### Rapport du Jury.

### Naturgeschichtliches Museum in Genf.

Im Folgenden geben wir die Hauptgrundrisse und Ansichten der vier in diesem Wettbewerb<sup>1)</sup> preisgekrönten Entwürfe wieder, mangels der Original-Unterlagen, über die wir leider nicht verfügen konnten, durch Benützung der uns vom „Bulletin technique de la Suisse romande“ freundlich überlassenen Bildstöcke.

### Concours pour le Muséum d'Histoire Naturelle de Genève.

1er prix. Projet „Darwin“. — Auteur: M. Maurice Brallard, architecte à Genève.

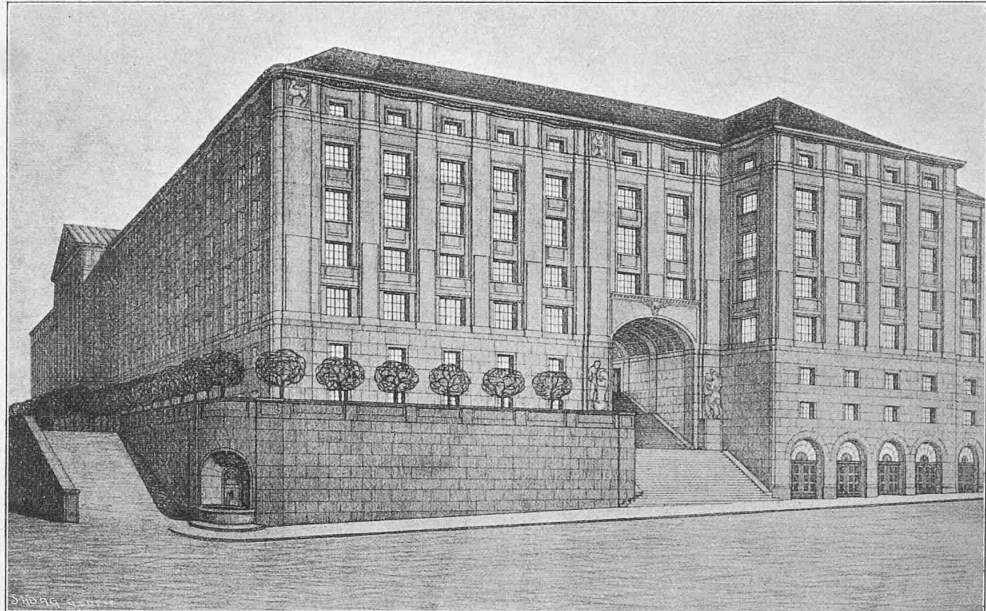
construction. L'escalier devrait être un peu mieux séparé du hall. Les entrées de service du côté de la rue de Malagnou sont bien placées. Pour permettre l'accès des chars, il faudrait cependant apporter quelques modifications aux abords. Le passage public sur le boulevard Helvétique est bien proportionné. Quant au passage prévu sur la voie de tramway, au haut de la rue de Malagnou, il

vard Helvétique. Cette idée très heureuse a pour effet de diminuer la trop grande hauteur de l'édifice à l'angle des deux rues. En outre, l'entrée du passage public se trouve bien encadrée. Le pavillon central ne dépasse pas les ailes, il est ainsi mieux en proportion avec le reste de l'édifice, et interrompt le moins possible le développement des lignes horizontales. De tous les projets pré-

ne pourrait s'exécuter sans changer le niveau de la voie. L'architecture des façades se distingue par son unité et sa simplicité. L'auteur a su tempérer la rigidité des lignes droites en introduisant dans les détails quelques formes plus souples. Les étages de sous-sol sont franchement traités comme de grands soubassements. L'éclairage des locaux inférieurs est assuré par l'abaissement de la terrasse qui soutient très bas le monument. On aurait pu sans inconvénients diminuer la largeur de cette promenade pour laisser plus d'espace libre du côté de la Rue Sturm. L'auteur a supprimé avec raison toute rampe et tout escalier dans l'axe de l'édifice et s'est borné à prévoir des moyens d'accès aux deux extrémités de la terrasse. En reculant légèrement la façade terminale de l'aile ouest du Muséum, l'auteur a pu retourner la terrasse sur le Boule-

sentés, le n° 1 a le cube le plus réduit. Cette qualité, jointe à la sobriété de l'architecture permettrait de l'exécuter dans les limites du programme.

1er prix. Projet „Darwin“. Plan général 1:2000. — LEGENDE: 1 Monte-charge, 2 Anatomie comparée, 3 Paléontologie des vertébrés, 4 Tératologie, 5 Anthropologie, 6 Hall, 7 Concierge, 8. Vestiaire, 9 Minéralogie, 10 Géologie, 11 Pétrographie, 12 Minéralogie. (Clichés du „Bulletin technique“).

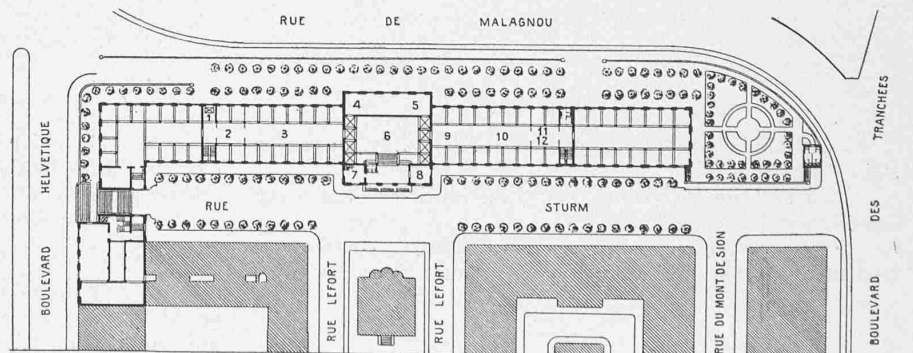
No 1. «Darwin». Le plan est absolument conforme aux données du programme et ne présente aucune complication de

II<sup>me</sup> prix ex aequo. Projet „Granit“. — Auteurs: MM. G. Revilliod & M. Turrettini, architectes, et John Torcapel, Genève.

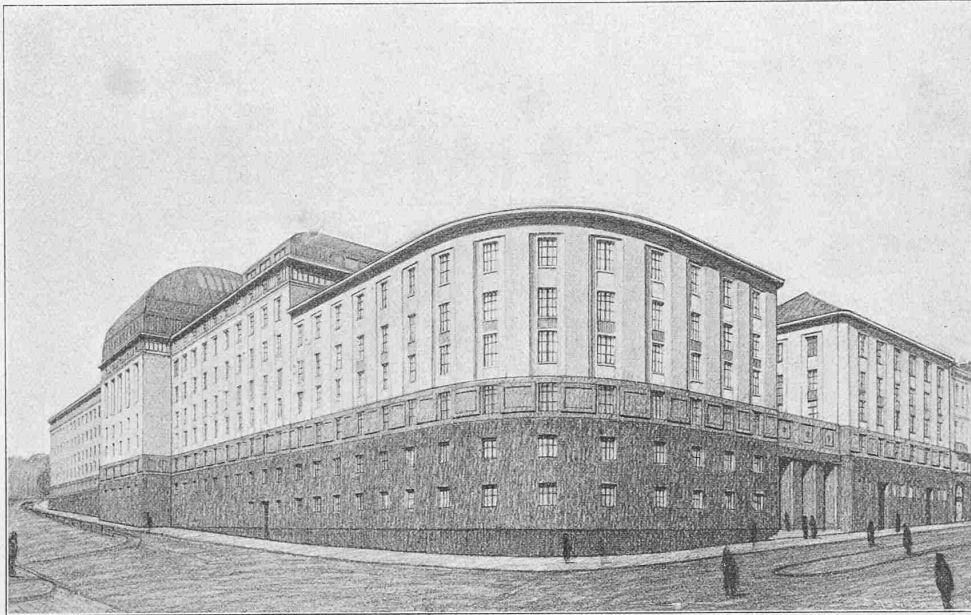
simple pourrait sans inconvénient être développé sur une pareille longueur; la variante avec angle arrondi est décidément monotone, même en tenant compte du contraste prévu entre les matériaux du socle et ceux des étages. Il manque un accent qui marquerait un peu mieux cet angle qui joue un rôle important dans l'aspect

N° 14. «Granit». Les dispositions intérieures sont très bonnes. L'escalier est bien compris; toutefois l'entrée sous un palier est un peu basse. La porte de service est très bien placée. Des deux solutions prévues pour le passage public, celle de la variante n'est pas admissible, car elle interrompt complètement la circulation dans les sous-sols. Les deux partis proposés pour l'agrandissement du Musée du côté du Boulevard Helvétique, sont également critiquables. On ne peut supprimer un étage du bâtiment ni diminuer la profondeur des salles. Cela empêcherait le développement logique des collections. Les façades ont beaucoup de distinction dans leur sobriété voulue. On se demande toutefois si un parti aussi

général de l'édifice. La variante avec l'escalier et le passage est évidemment plus satisfaisante, au point de vue purement architectural. Le pavillon central est une belle masse bien équilibrée. La coupole est cependant trop importante et sa silhouette manque un peu de fermeté. Le cube trop élevé de la construction ne permettrait pas d'édifier un bâtiment rentrant dans les limites du programme même en utilisant les matériaux proposés.

1<sup>er</sup> prix ex aequo. Projet „La Taupe“. — Auteurs : MM. L. & F. Fulpius, architectes, Genève.

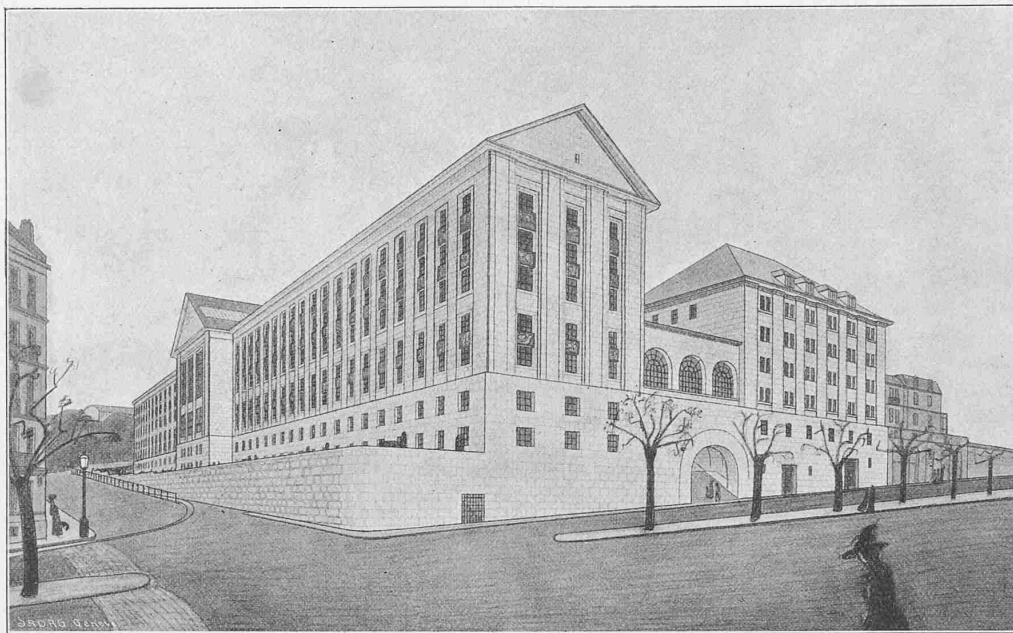
N° 16. «La Taupe». La disposition des escaliers est excellente. Elle a permis de donner une hauteur suffisante au vestibule d'entrée. Les portes de service sont trop nombreuses; aucune d'entre elles n'est disposée de façon à permettre l'accès direct des marchandises par la rue de Malagnou. Le plan d'aménagement des abords pour la première étape est intéressant; il pourrait être exécuté à peu de frais. Le plan des bâtiments pour la seconde étape est excellent; il permet de développer les collections en reproduisant simplement les dispositions adoptées au début. En façade, le parti adopté est très simple. Le corps central n'a pas trop d'importance. Le détail

est d'une sécheresse excessive. La silhouette des façades sur le Boulevard Helvétique est trop découpée. Le fronton de l'aile augmente l'impression de hauteur produite par l'immense mur qui n'est pas soutenu par une terrasse. L'architecture des corps de bâtiment intermédiaire dans lequel se trouve le passage a été traitée avec

négligence. Les façades du pavillon central au sud et au nord manquent d'unité. D'un côté les fenêtres ont des dimensions trop variées, de l'autre il y a des différences d'échelle trop marquées entre les vides. La terrasse, sur rue de Malagnou avec sa ligne tranquille accompagne bien la façade.

III<sup>me</sup> prix. Projet „Simplex“. — Auteurs: MM. A. Olivet et A. Camoletti, architectes, Genève.

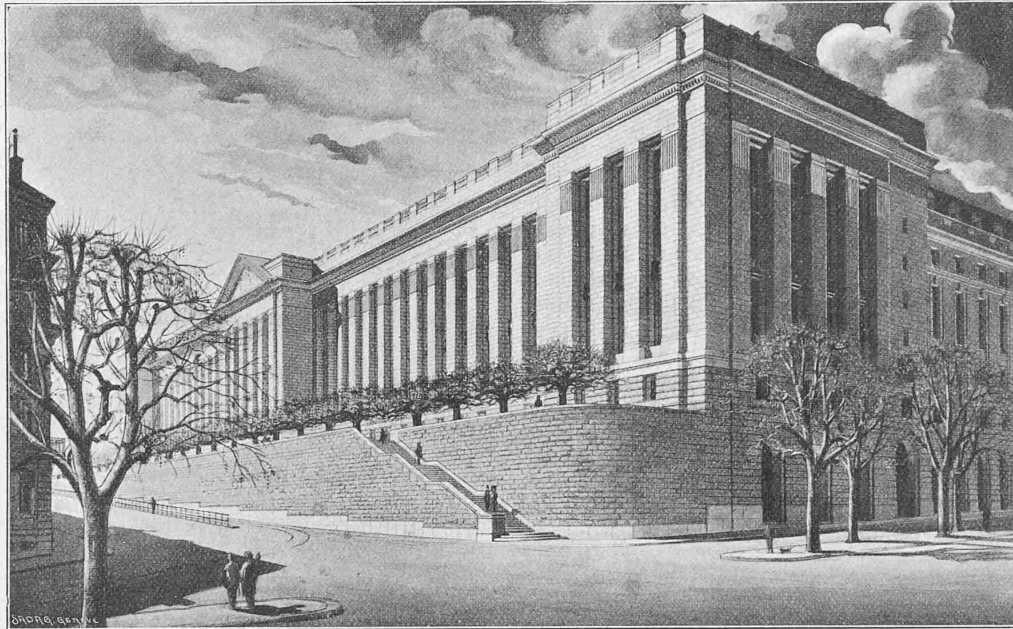
N° 3. «Simplex». Le vestibule central est bien éclairé. La hauteur relativement forte du vestibule d'entrée a été obtenue aux dépens des facilités de communication entre les étages. Pour passer du rez-de-chaussée au premier étage, il faut descendre plusieurs marches avant de trouver le départ de l'escalier. De même pour aller du premier sous-sol au rez-de-chaussée. L'entrée de service fait défaut, en tout cas pour la première étape. La porte de la bibliothèque, non prévue d'ailleurs dans le programme, ne pourrait servir d'accès indirect à d'autres locaux. La rampe montant du Boulevard Helvétique à la Rue Sturm est trop rapprochée du bâti-

ment principal. Son débouché supérieur n'est pas assez visible. Dans l'architecture des façades on sent un peu trop la volonté d'imposer un parti qui ne correspond pas de tous points aux dispositions intérieures. Ainsi l'étage des combles est entièrement caché derrière l'entablement, et les laboratoires sont éclairés au

moyen de vitrages. Quoiqu'il en soit, la façade principale se distingue par une crânerie, une puissance peu communes. L'ordonnance est d'une clarté et d'une simplicité vraiment classiques. L'absence de toit, très avantageuse au point de vue pratique, ne nuit en rien à l'impression d'ensemble. On peut se demander si l'effet que l'auteur a cherché à obtenir n'entraînerait pas une dépense de matériaux considérable. Pour avoir suffisamment de force, les piliers devraient avoir une saillie puissante. Il faut remarquer d'autre part que les baies sont très larges et qu'elles s'ouvrent jusqu'au sol, étant fermées par de simples balustrades. L'éclairage serait donc très satisfaisant. Les pavillons d'angle sans arrondi, ni pan coupé ont grande allure; la terrasse soutient et accompagne bien l'édifice. Le jury a constaté des inexactitudes dans les niveaux et des manques des concordances entre les plans et coupes, spécialement en ce qui concerne les sous-sols. Il est regrettable que cette conception grandiose soit d'une exécution coûteuse vu son cube très élevé (l'auteur ferait bien de revoir ses calculs).
